JRR-3 設工認（その 11）に係る補正について

令和 2 年 6 月 10 日
日本原子力研究開発機構
原子力科学研究所

図 1. 応答加速度 (水平方向) (Ss 地震応答解析)

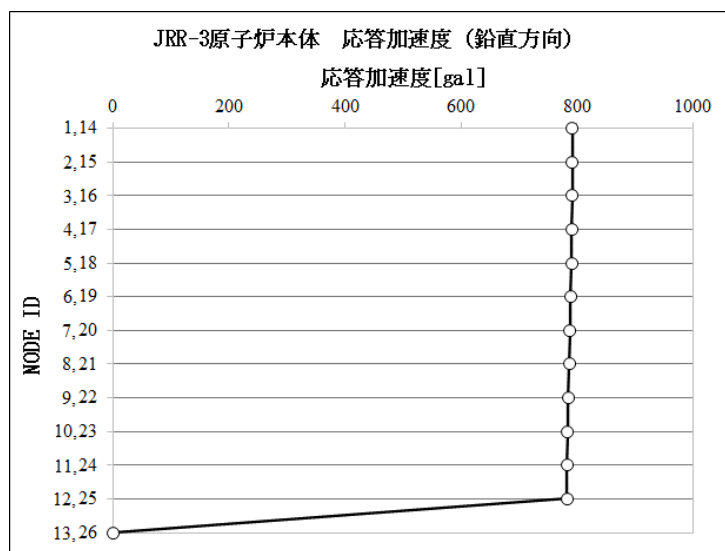
原子炉本体モデルの地震応答解析等の解析結果として明記されていない解析結果を用いて、照射筒等の設計条件とされていると、設計条件が適切かどうかの確認が出来ないため、必要な解析結果を申請書に記載すること。

申請書に明記する解析結果は次のとおりである。

(1) 原子炉本体の地震応答解析 (Ss 地震応答解析結果)
